Plan de Prévention des Risques Naturels « inondations et mouvements de terrain » de Cilaos

Concertation du public - Analyse des demandes de précision

BRGM/RP-71128-FR

Date de réalisation de l'expertise : Novembre 2021

Extrait de la cartographie de l'aléa mouvement de terrain AVANT MODIFICATION

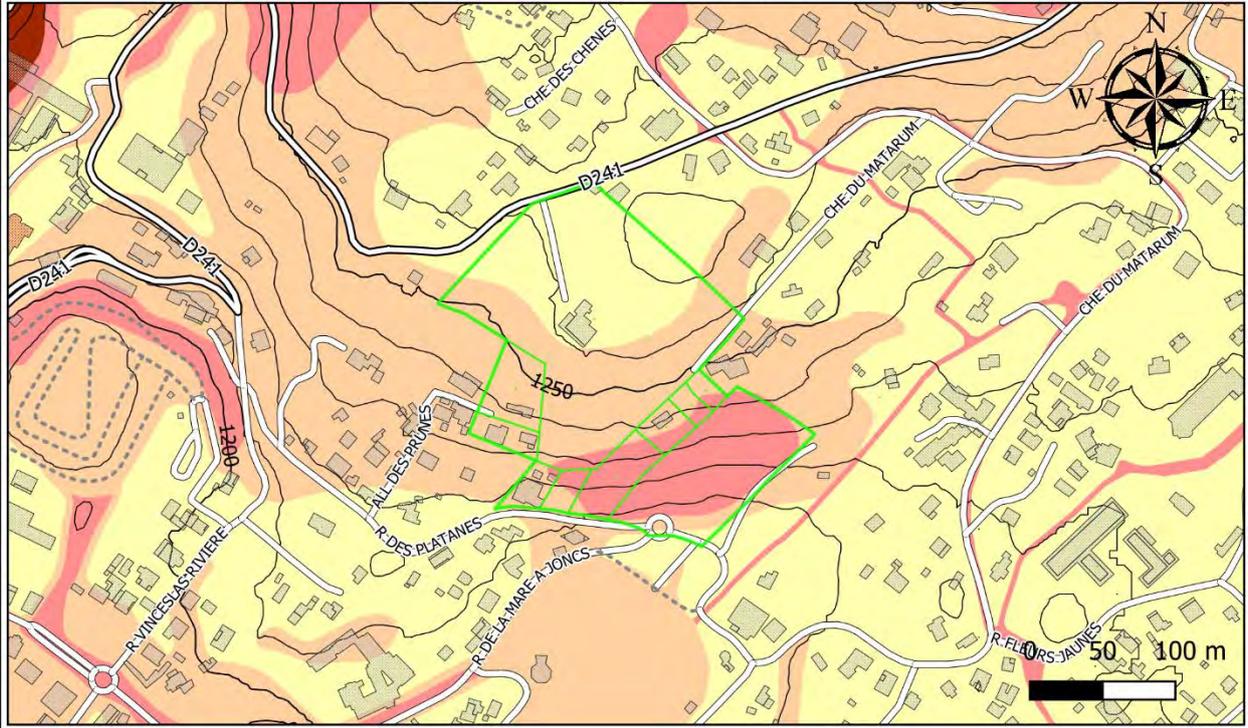
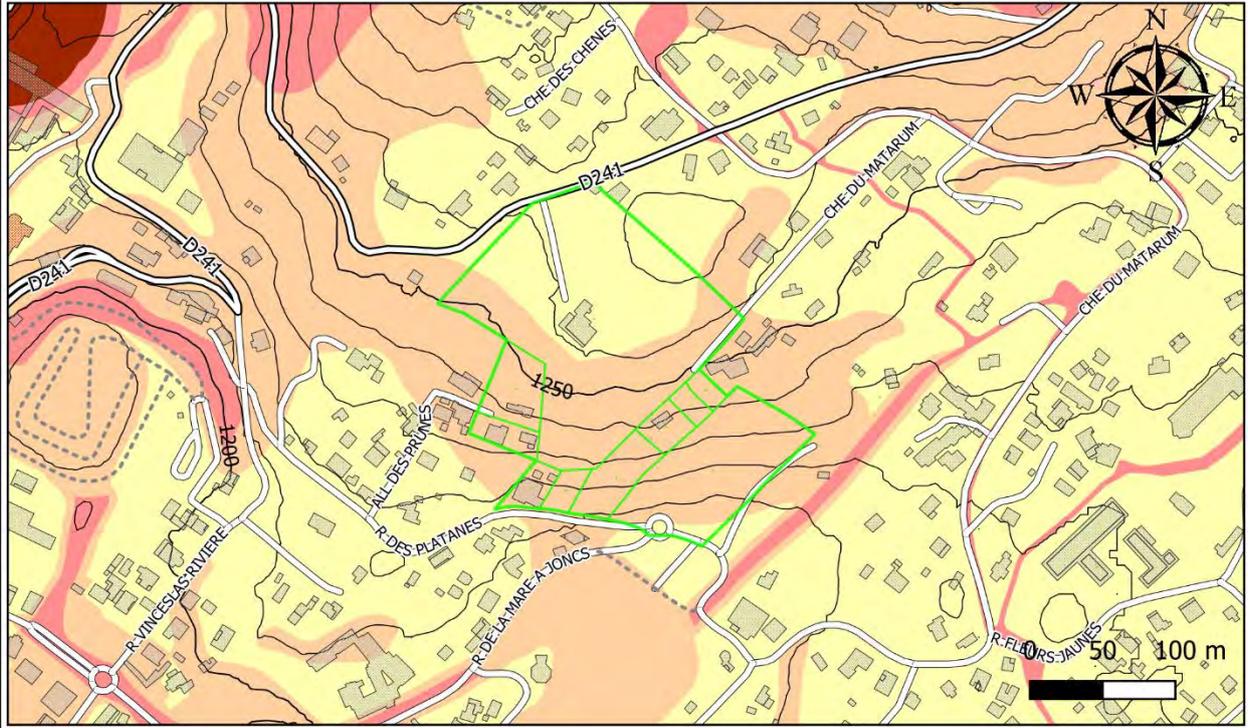
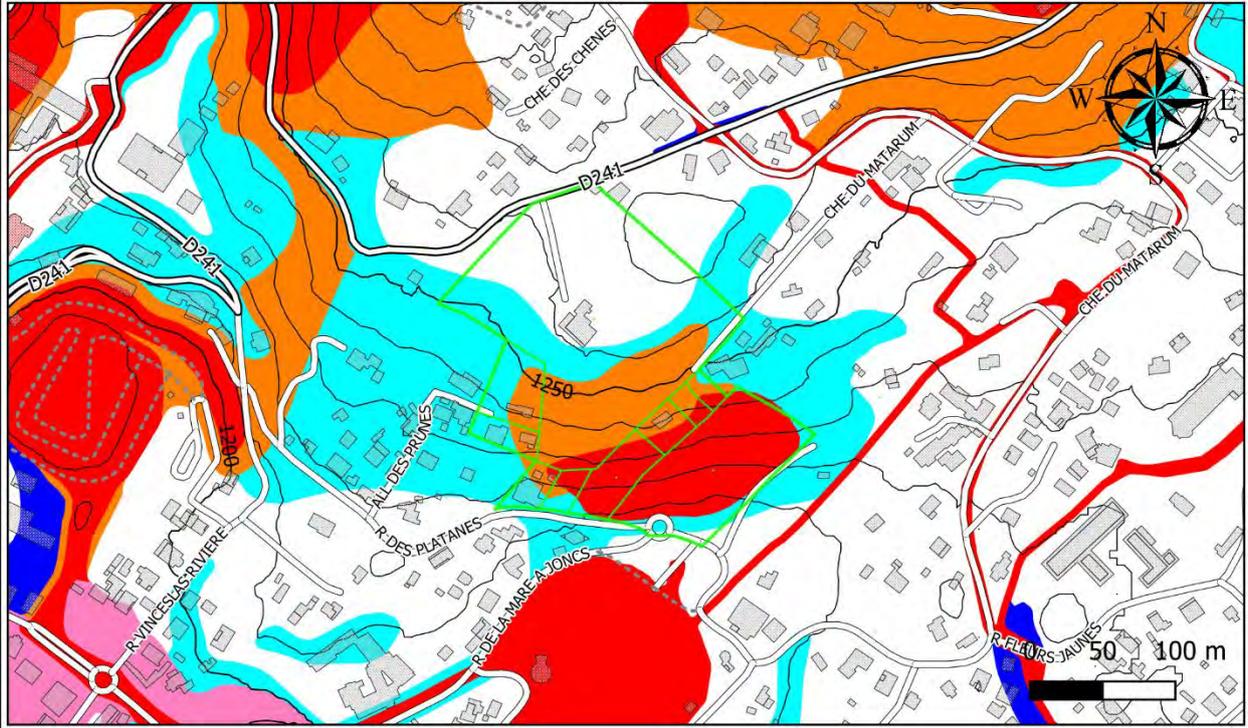
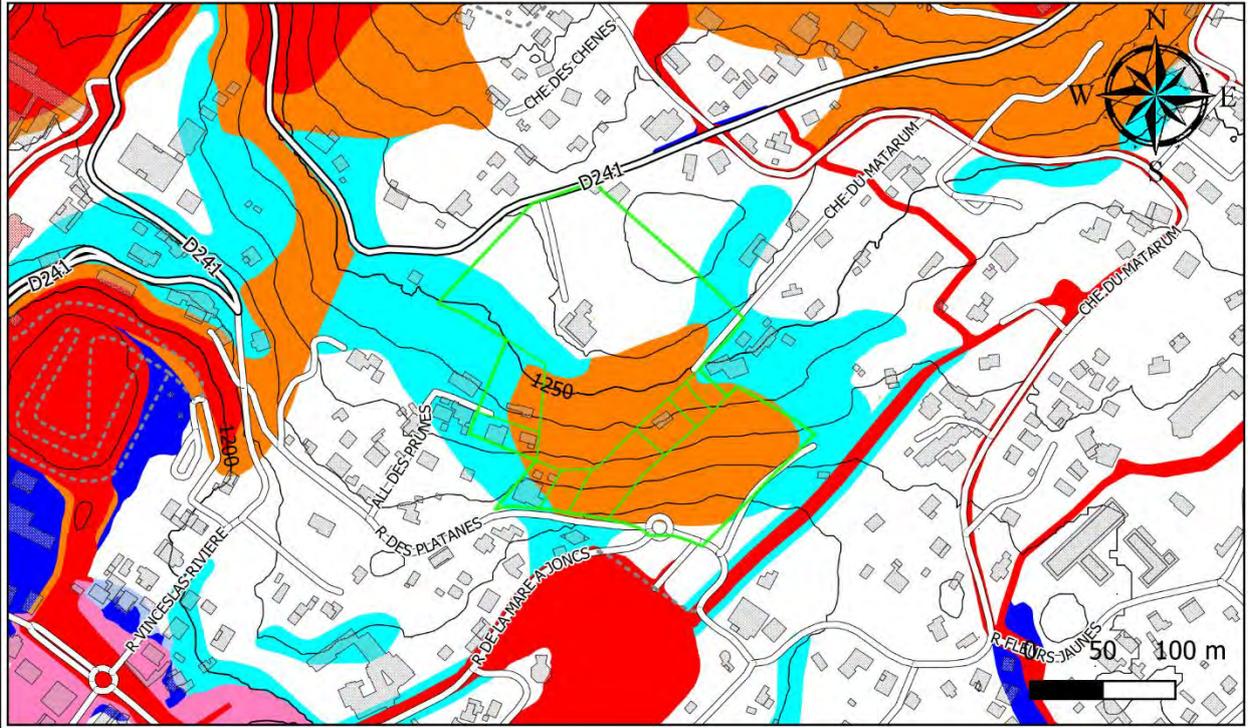
Sur le flanc est, en bas de versant, d'importants travaux de terrassements ont été réalisés dans une zone escarpée où les pentes sont proches de 30° sur une hauteur de 30 m. Le versant est conforté par une succession de trois murs de soutènement de plus de 4,5 m. Ces ouvrages limitent le risque de glissement dans le versant et justifient un déclassement de l'aléa élevé MVT en aléa moyen. L'aléa moyen est traduit en R2 car l'ampleur des travaux réalisés par la collectivité dépassent les capacités d'un propriétaire à l'échelle d'une parcelle privée (Figure 13).

En amont de cette zone d'escarpement, le versant présente une pente légèrement supérieure à 25° qui justifie un aléa moyen MVT, non traductible en B2u compte tenu de la hauteur considérée (30 m) et de l'ampleur des travaux nécessaires à une mise en sécurité du secteur. L'aléa moyen s'étend jusqu'à la rupture de pente identifiée à une dizaine de mètres du bâtiment désaffecté en sommet de versant (Figure 14). Au-delà, la pente douce des terrains ($< 15^\circ$) justifie un léger déclassement en aléa faible.

D'autre part, sur le flanc ouest du versant situé hors de l'emprise des parcelles objets de la requête, la partie basse déjà fortement construite présente des pentes limitées, globalement très inférieures à 15°, qui justifient un déclassement partiel de l'aléa MVT moyen traduit en B2u en aléa faible, sur une surface d'environ 10100 m². En tête de versant, la limite d'aléa moyen a été reprecisée à partir des observations réalisées sur le terrain.

Extrait du zonage réglementaire AVANT MODIFICATION

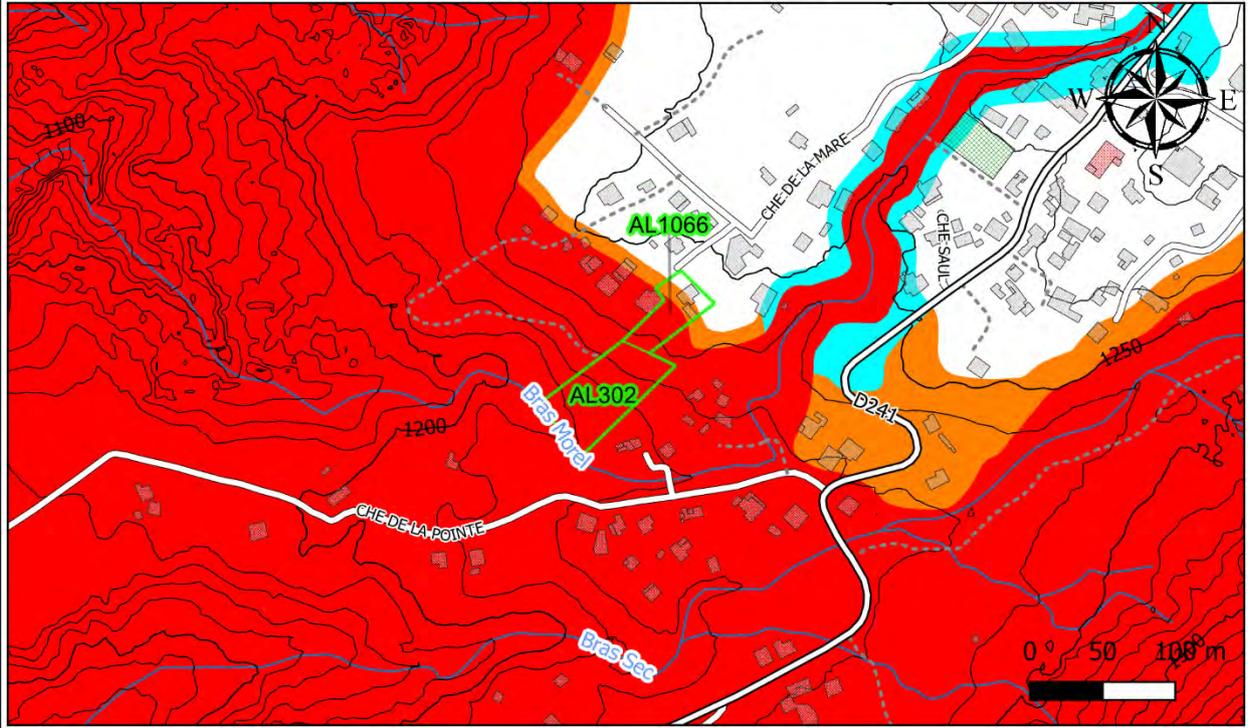
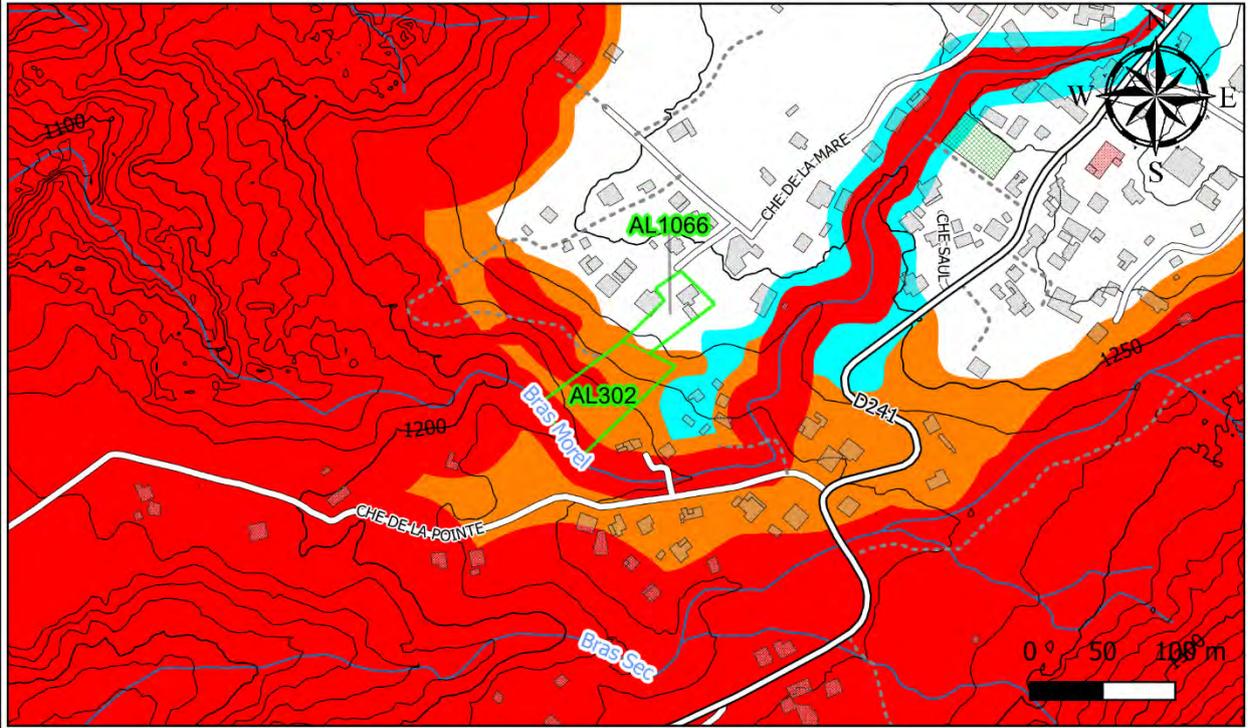
D'autre part, dans ce secteur l'analyse des données topographiques et des photographies aériennes conduit à modifier la position de la crête de référence du plateau. En effet, le versant au niveau duquel sont assises les parcelles présente une pente relativement importante (20 à 35°) mais la rupture de pente (pente globalement supérieure à 45°) est située plus en aval. La crête est donc déplacée vers l'extérieur du plateau et les parcelles déclassées en conséquence.

risques de glissement (probabilité d'occurrence forte au-dessus de 30° , moyenne au-dessus de 20°). Au sein du versant des remobilisations de blocs sont également possibles. L'aléa correspondant est défini au niveau de la zone de propagation en fonction de valeurs d'angle de ligne d'énergie (angle défini entre la ligne partant de la zone de départ jusqu'au point d'arrêt et le plan horizontal ; aléa faible en-dessous de 32° , moyen entre 32 et 35° , fort au-dessus). Les classes de pentes observées justifient le classement des terrains en aléa MVT moyen et élevé sur la parcelle AL302 tandis que la parcelle AL1066 située sur une zone de replat en recul de la crête du versant, n'est plus exposée qu'à un niveau d'aléa faible.

Extrait de la cartographie de l'aléa inondation AVANT MODIFICATION

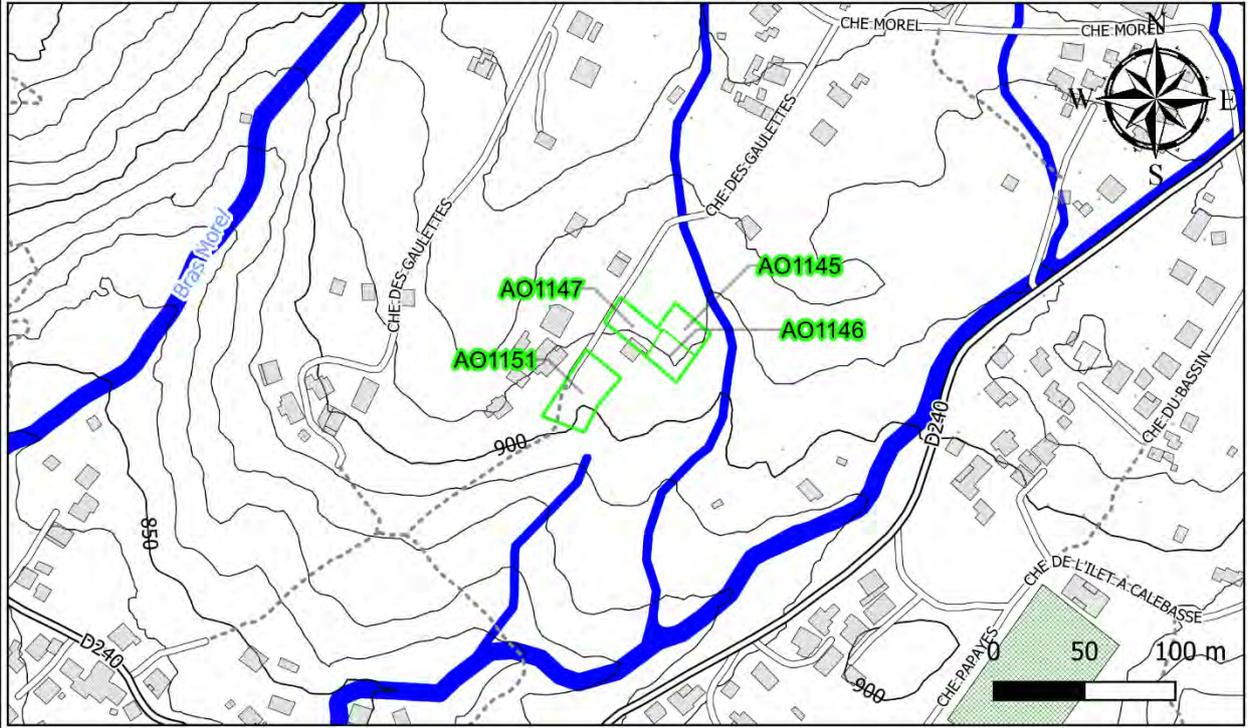
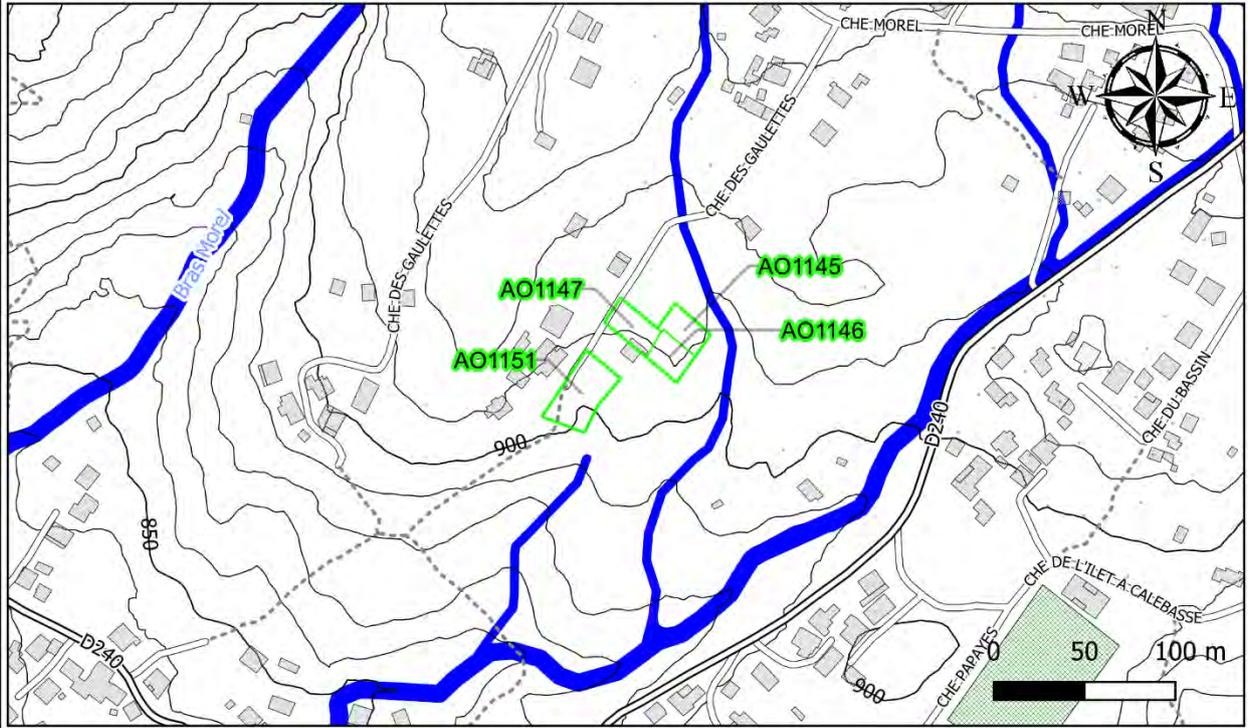
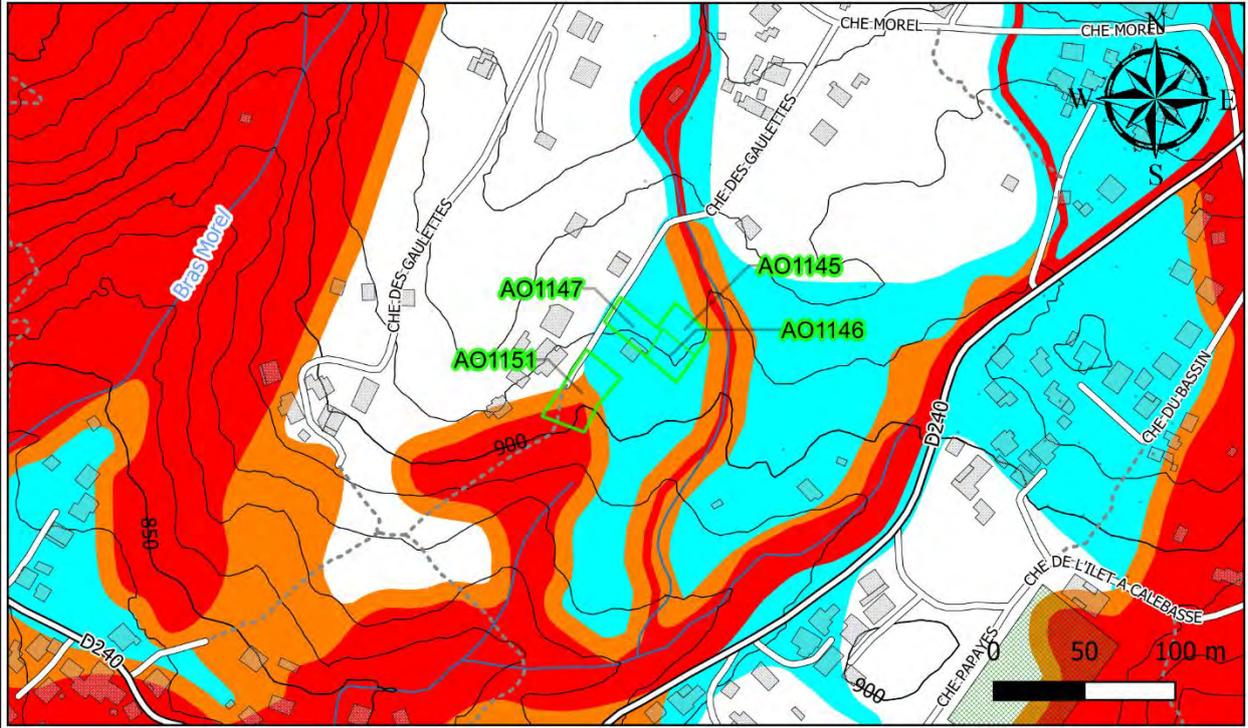
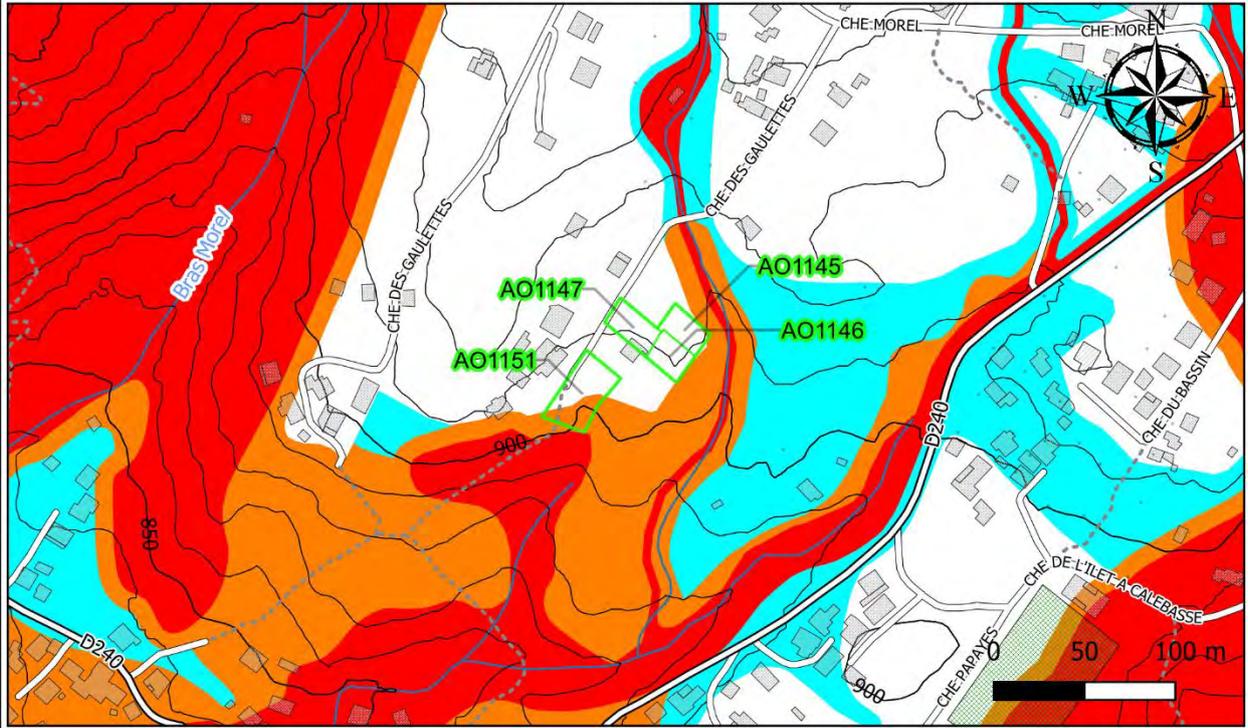
Sur le versant est, au-delà des limites de l'encaissement du premier thalweg, les terrains d'assise des parcelles concernées présentent une pente faible (inférieure à 15°, Figure 21). En amont, à l'extrémité est de la parcelle AO1145, la crête constitue le sommet de berge de la ravine à 6 m du thalweg et environ 3-4 m de hauteur. Plus à l'aval, au droit de la parcelle AO1151, la hauteur du talus est de 7 m pour une pente d'environ 20-25° et la crête s'éloigne du thalweg (30 m).

Sur le versant sud, un second thalweg définit un axe d’écoulement en partant de l’extrémité sud de la parcelle AO1151 (Figure 22). En rive droite, le versant présente une hauteur croissante d’amont en aval de 20 m à plus de 60 m. Au sud-ouest de la parcelle, le sommet du versant présente une pente modérée (25°) sur quelques mètres en recul d’un sentier surplombant l’encaissement du thalweg. D’est en ouest, l’ensemble du versant adopte ensuite un profil escarpé (30-40°) sur une soixantaine de mètres de largeur avant de se réadoucir notamment dans la partie haute (20-30°, Figure 23).

Au vu de ces observations, les terrains situés en sommet de versant à l'extrémité sud et au sud-est de la parcelle AO1151 peuvent être déclassés en aléa moyen MVT depuis le sentier et jusqu'à 5 m en recul de la crête du versant. Un bandeau de 10 m d'aléa moyen est conservé en recul de l'aléa élevé. D'autre part, l'ensemble des terrains classés en aléa faible dans la partie ouest du versant sont surclassés en aléa moyen mouvement de terrain. Le surclassement est traduit par un zonage B2u compte tenu de la pente modérée (20-25°) et du caractère sécurisable des terrains dans la partie haute du versant, tandis qu'un zonage R2 est retenu pour la partie médiane et aval où la pente est plus marquée (25-30°) et où de nombreux blocs ont été identifiés.
